CI 15149 _ BOSCO DELLO SPORT: ARENA

RELAZIONE ILLUSTRATIVA DEGLI INTERVENTI

LIVELLO PROGETTUALE: **PERIZIA DI VARIANTE N.2**

PV2-GEN-002-R00

Figura 1 - Individuazione ascensori funzionamento in *duplex*

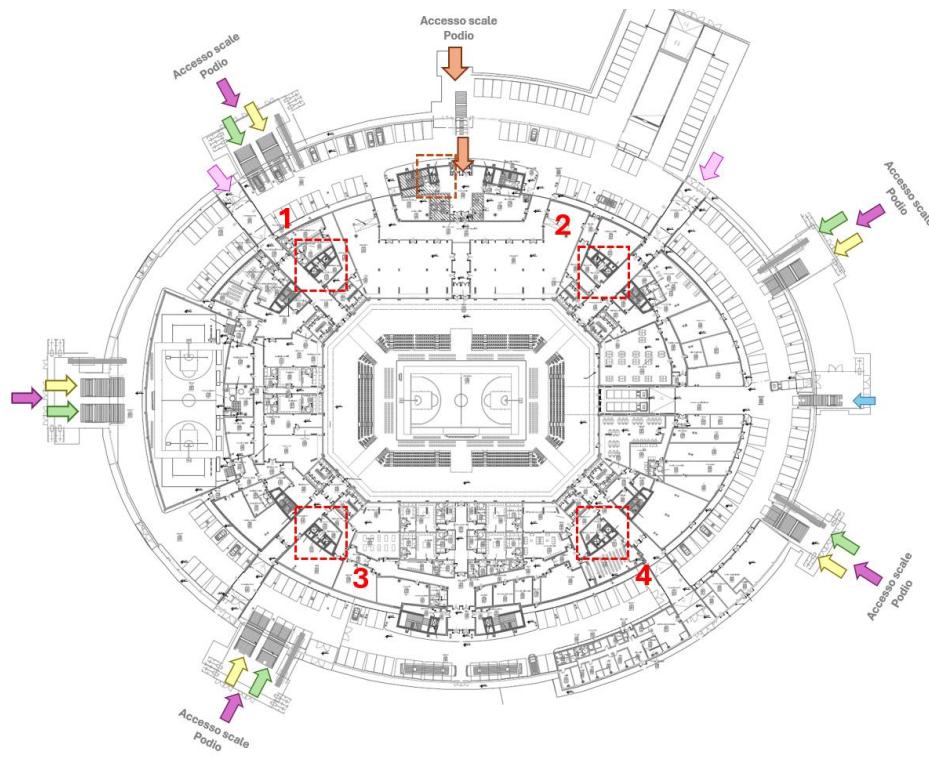
Funzionamento ascensori nuclei interni in *duplex*

Al fine di ottimizzare l'utilizzo dell'impianto di ascensori dei nuclei interni, la Committenza ha richiesto che gli stessi possano funzionare in *duplex* ovvero in parallelo.

Figura 2 - Individuazione ascensori VIP (n. 1), Stampa (n. 2) e Ristorante ultimo piano (n. 3)

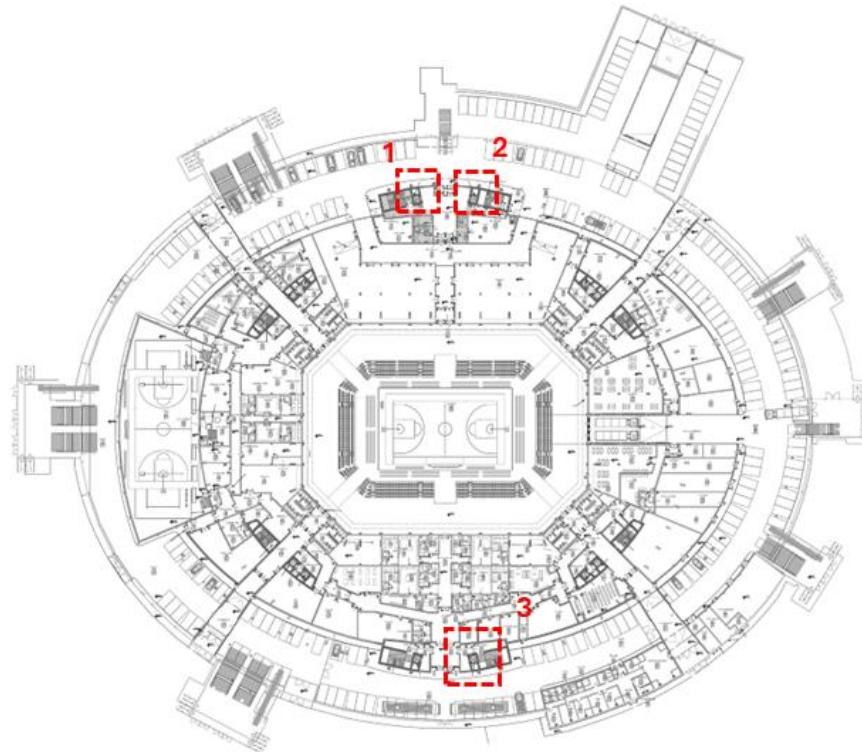
Migliorie estetiche ascensori denominati VIP, stampa e ristorante ultimo piano

Al fine di migliorare l'estetica di alcuni ascensori denominati VIP, stampa e ristorante ultimo piano la Committenza ha richiesto di apportare le migliorie come di seguito specificate:

- Miglioramento finiture cabina da "categoria C" a "categoria B" (rif. materiale tecnico del fornitore impianti ascensore TKE proposto dall'Appaltatore e avallato dalla Direzione Lavori)

- Realizzazione pavimentazione in gres porcellanato anziché in gomma

Figura 3 - Inquadramento varianti accessibilità area ristorante quarto livello

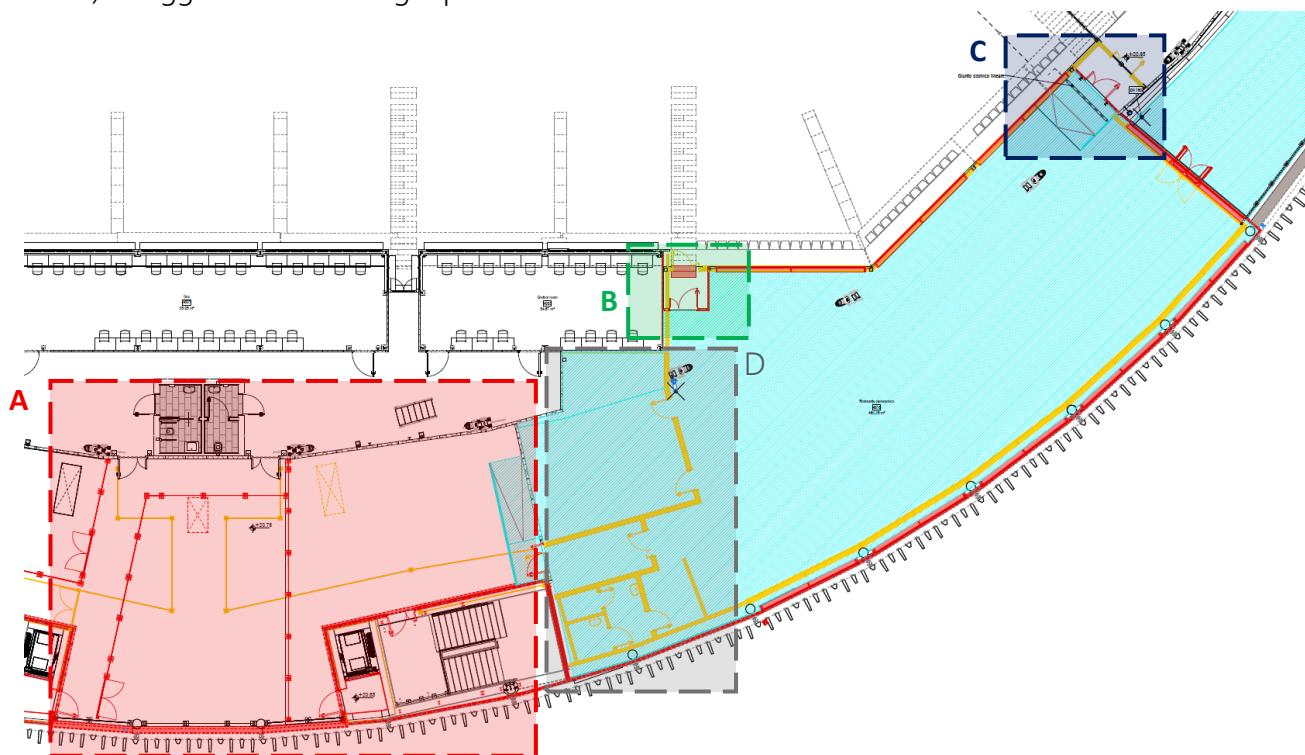
Le modifiche, graficamente rappresentate nello schema sotto riportato, riguardano:

- A) Ottimizzazione del layout delle recinzioni e modifica della posizione dell'unità rooftop
- B) Realizzazione bussola di filtraggio per accesso a gradinate
- C) Miglioramento accesso area gradinate lato est
- D) Maggior versatilità degli spazi interni

Figura 4 - Ottimizzazione collocamento unità rooftop (soluzione di variante)

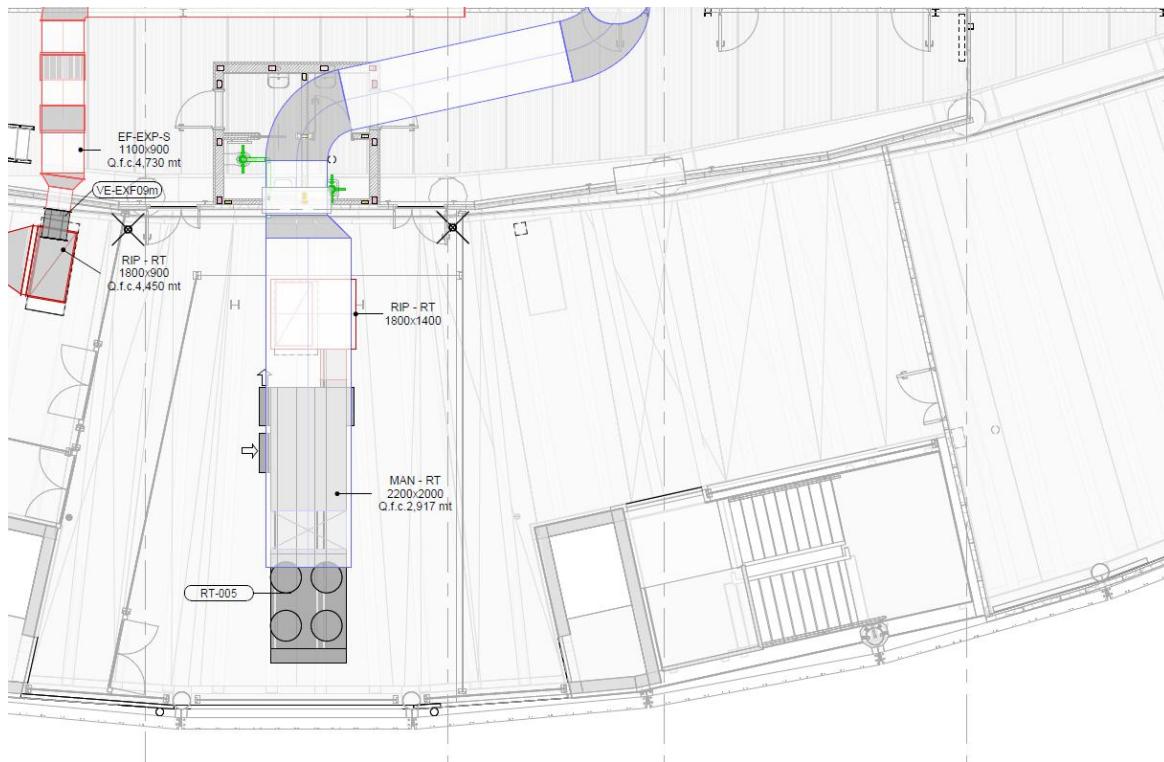
- A) Ottimizzazione del layout delle recinzioni esterne e del posizionamento dell'unità rooftop (vedi fig. 4)

Viene modificato il layout della recinzione che delimita l'area di accesso al ristorante panoramico rispetto all'area tecnica impianti ove collocato il rooftop cod. RT-005.

Tale modifica consente di migliorare il percorso di accesso degli ospiti al ristorante in quanto viene allargata l'area antistante lo stesso che consente di ricavare una zona di filtraggio ed accoglienza ospiti.

Figura 5 - Accesso al ristorante (stato variato)

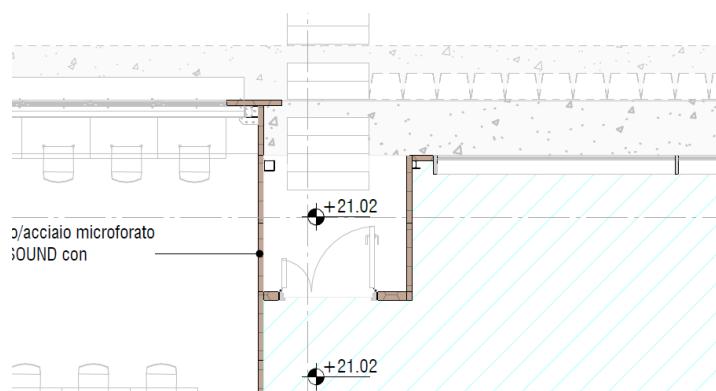
B) Realizzazione bussola di filtraggio per accesso a gradinate (fig. 5)

La modifica riguarda l'accesso alla zona gradinata lato "catino arena". Nello specifico, la porta di accesso al ristorante viene arretrata in modo da consentire l'apertura dell'anta prima dell'imbocco della gradinata che conduce agli spalti.

Figura 6 - Accesso al ristorante (stato variato)

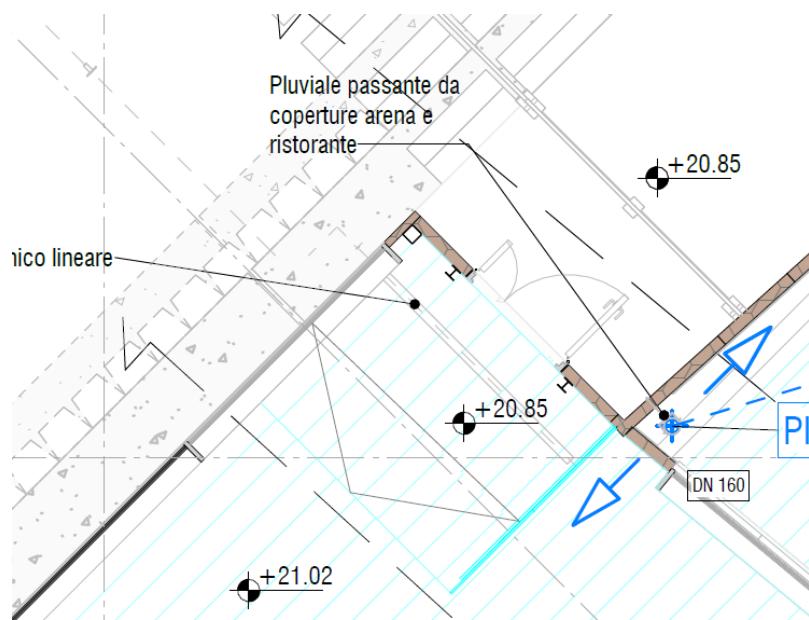
C) Ottimizzazione accesso area gradinate lato est (fig. 6)

La modifica riguarda l'area di accesso alla zona gradinate lato est catino; nello specifico, la porta di accesso al ristorante viene arretrata in modo tale da consentire l'apertura dell'anta prima della balaustra di suddivisione con il settore ospiti.

Figura 7 - Collocazione posti e servizi igienici ospiti con disabilità

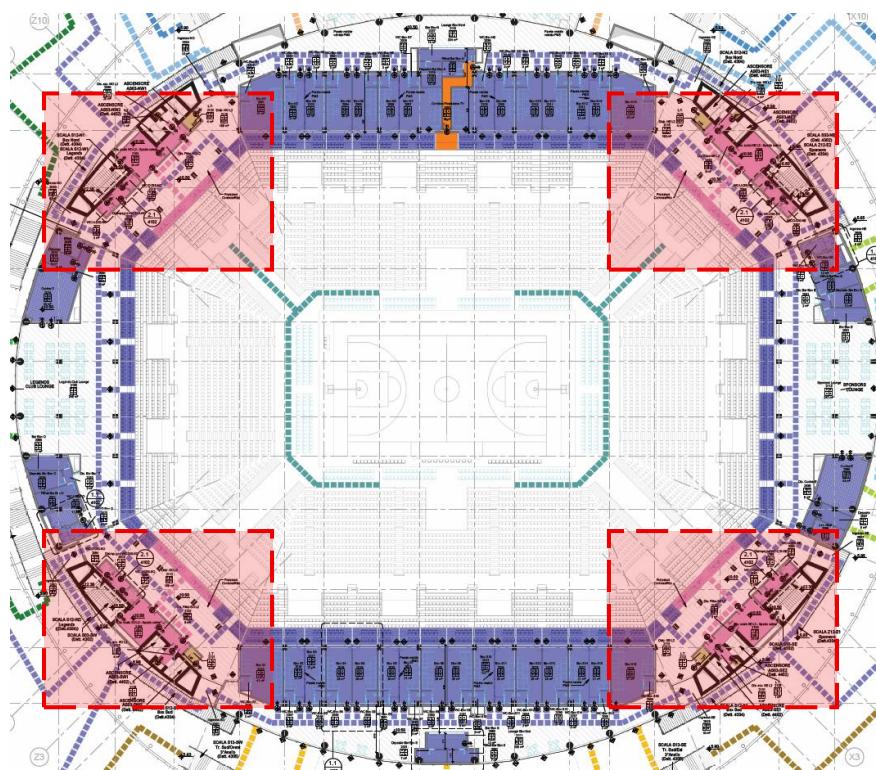
Il progetto appaltato, in conformità alle vigenti normative in materia, prevede che i posti dedicati agli ospiti con disabilità siano collocati in prossimità degli "angoli" delle tribune al secondo livello. Di conseguenza, i servizi igienici per disabili sono posizionati in prossimità delle citate postazioni.

Figura 8 - Raffronto tipologico soluzione di progetto e di variante

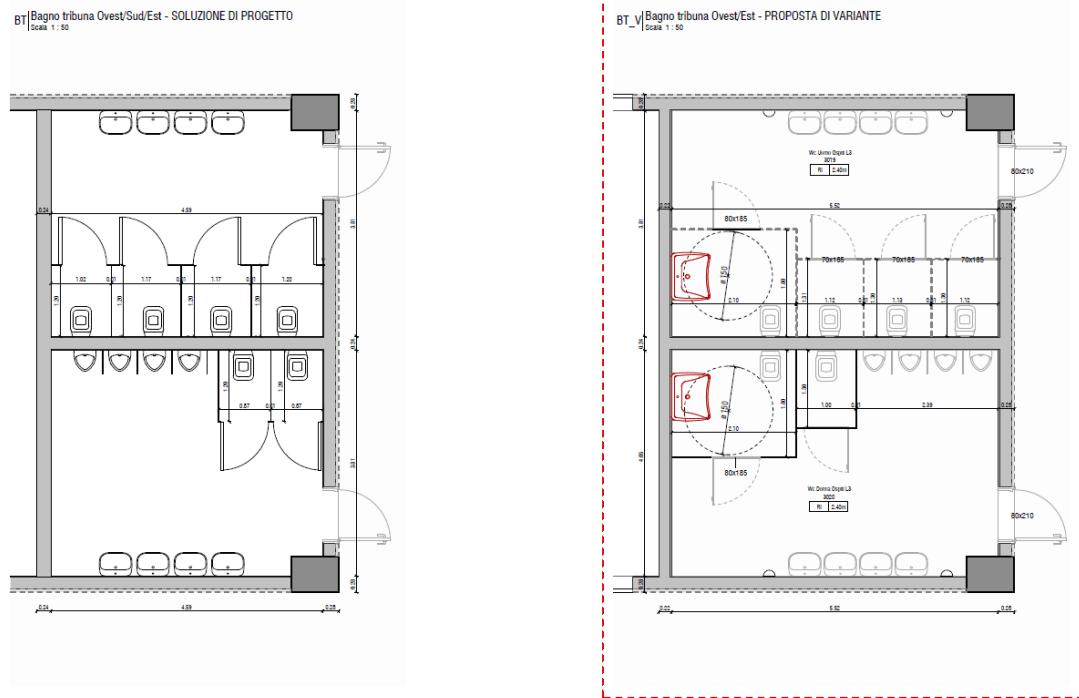
Pur avendo già ottenuto sull'intervento in oggetto tutti i pareri degli enti competenti, i quali si sono espressi anche in merito ai requisiti di accessibilità per le persone con disabilità, la Stazione Appaltante, considerando la possibile presenza di utenti con differenti tipologie e livelli di disabilità in tutte le aree dell'arena, ha richiesto di integrare il progetto prevedendo un servizio igienico dedicato ai disabili all'interno di ciascuno dei blocchi servizi presenti ai vari piani del fabbricato.

Figura 9 - Parapetto vetrato ballatoi, dettaglio costruttivo tipologico (fissaggio frontale)

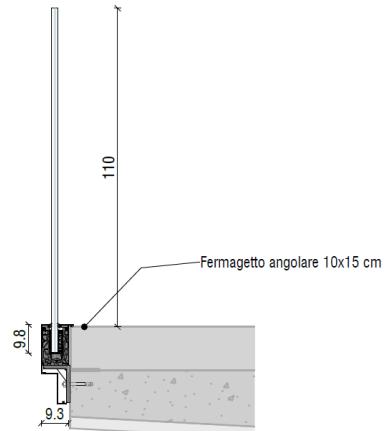
- implementazione di parapetti vetrati con attacco tipo "Faraone" (analoghi a quelli previsti in progetto esecutivo per i ballatoi del livello 1), anche nei ballatoi del livello 2 e livello 3 in luogo dei parapetti in carpenteria metallica previsti nel progetto appaltato
- implementazione di parapetti vetrati con attacco tipo "Faraone" in corrispondenza dei vomitori in luogo dei parapetti e balaustre in carpenteria metallica previsti nel progetto appaltato

Figura 12 - Sezione tipologica demolito/costruito

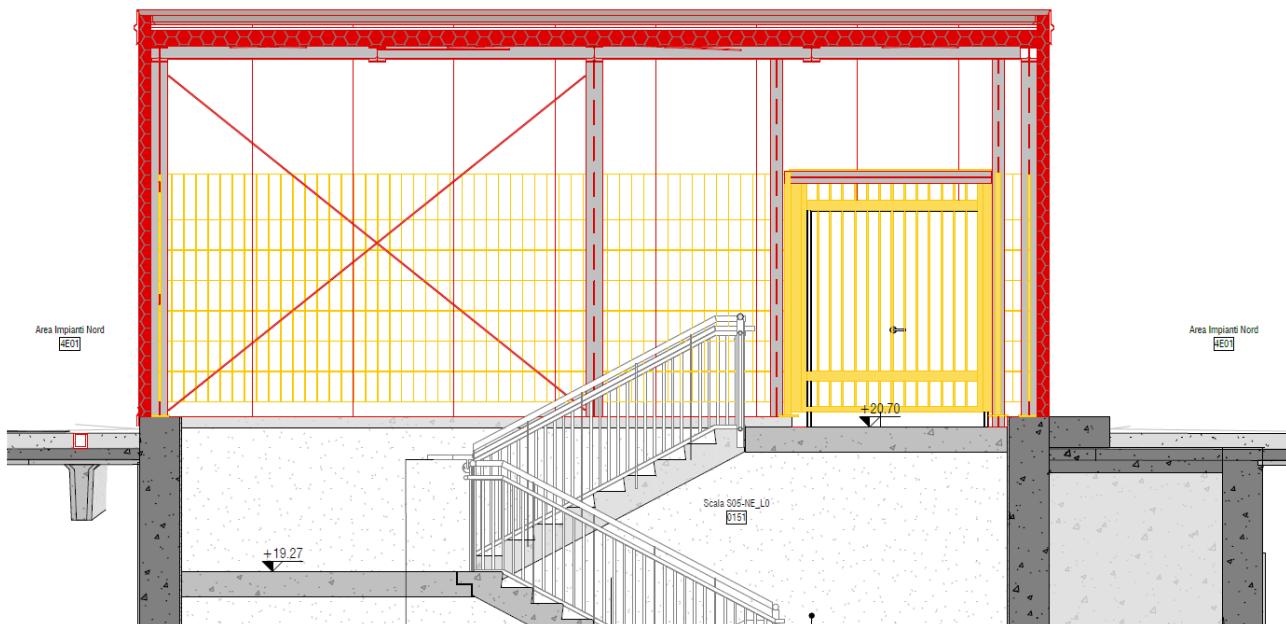
Nel corso dell'esecuzione, su proposta della Direzione dei Lavori, la Stazione Appaltante ha ritenuto opportuno procedere alla realizzazione di coperture con struttura metallica, tamponate perimetralmente e superiormente con pannelli sandwich (vedasi schema di fig. 12-13), al fine di migliorare le condizioni di fruibilità complessive e garantire un più ordinato convogliamento delle acque meteoriche, in considerazione anche del fatto che gli eventi meteorologici sono sempre più intensi e frequenti.

L'intervento consente inoltre di incrementare la durabilità delle strutture e il comfort d'uso dei vani scala esterni. La modifica si configura come variante in corso d'opera ai sensi dell'art. 106, comma 2, lett. a) e b), del D.Lgs. 50/2016.

Figura 14 - Planimetria individuazione cavedi

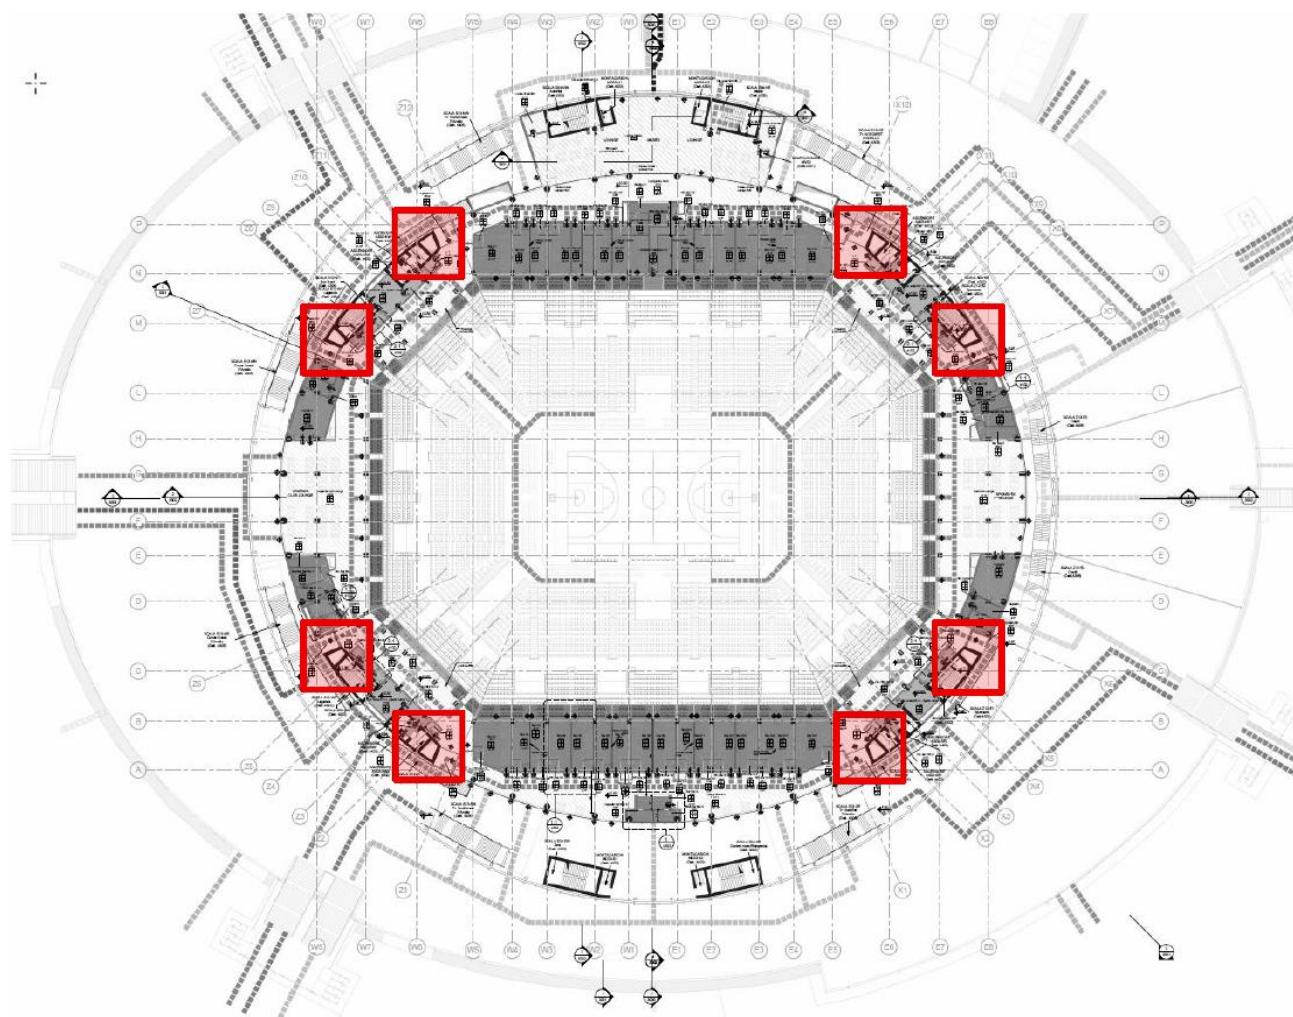
La variante consiste nel miglioramento tecnico-funzionale dell'accesso ai cavedi verticali per impianti previsti e nei nuclei scala posizionati agli angoli interni del fabbricato (vedi schema fig. 14).

Per i cavedi sopra richiamati, il progetto appaltato prevede che le forometrie nel nucleo in cemento armato siano tamponate da muratura non consentendo l'accesso ai piani all'interno dei cavedi.

Al fine di agevolare eventuali future operazioni di manutenzione straordinaria o implementazione impiantistica all'interno dei cavedi, la Direzione dei Lavori ha proposto una miglioria tecnico-funzionale che consente l'accesso a ciascun piano dei cavedi; si prevedono, in sintesi, le seguenti lavorazioni:

- Rimozione della tamponatura prevista a progetto sulle forometrie realizzate nei setti verticali in cemento armato
- Fornitura e posa in opera di porte REI in corrispondenza delle forometrie nuove forometrie
- Fornitura e posa in opera di parapetti anticaduta in acciaio zincato da posizionarsi a ridosso del cavedio in corrispondenza delle porte REI ovvero nell'imbotte delle stesse

Figura 15 - Dettaglio esecutivo parapetto in variante

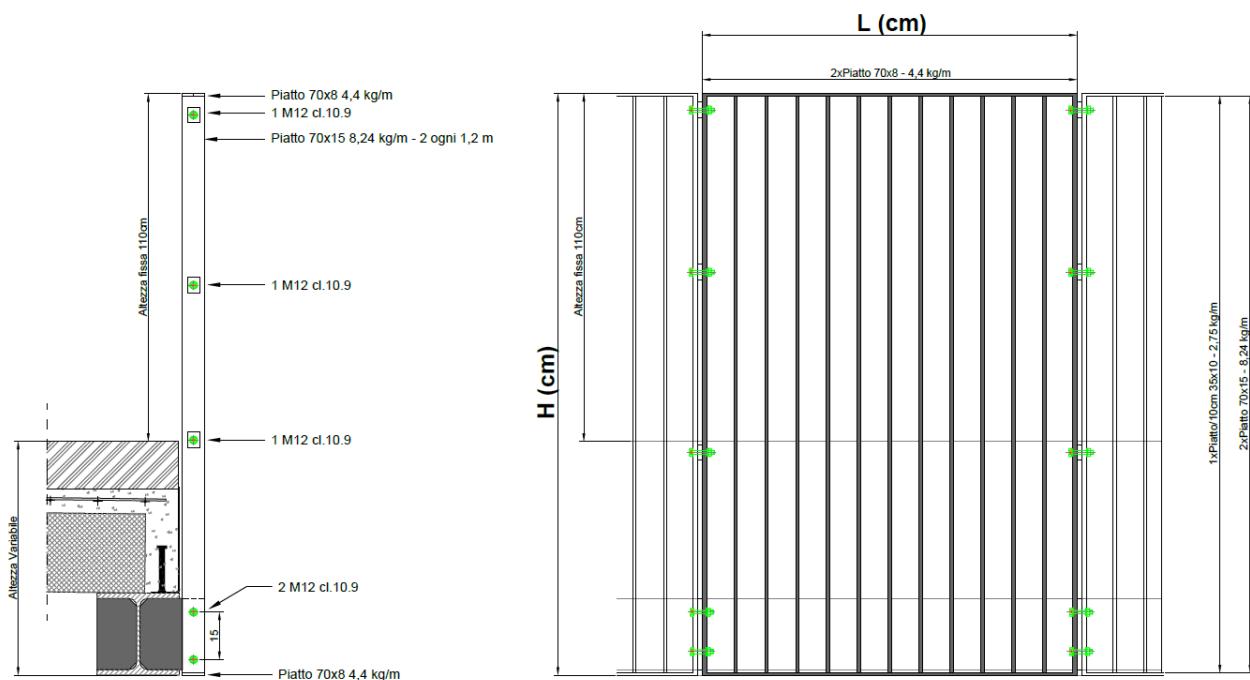
In relazione alla modifica del rivestimento esterno della facciata e al nuovo concept architettonico, che introduce una maggiore "trasparenza" e rende maggiormente percepibili le scale di collegamento ai diversi livelli, la Direzione dei Lavori in accordo con la Stazione Appaltante ha ritenuto opportuno adeguare anche i parapetti esterni, così da ottenere una maggiore coerenza estetica e materica con l'insieme dell'involucro.

In tale ottica, la Stazione Appaltante ha richiesto alla Direzione dei Lavori di sviluppare una soluzione migliorativa che uniformasse geometrie e cromie, prevedendo l'adozione di parapetti con trama a lame verticali, verniciati nel colore RAL 7013, in continuità con i pannelli sandwich di facciata.
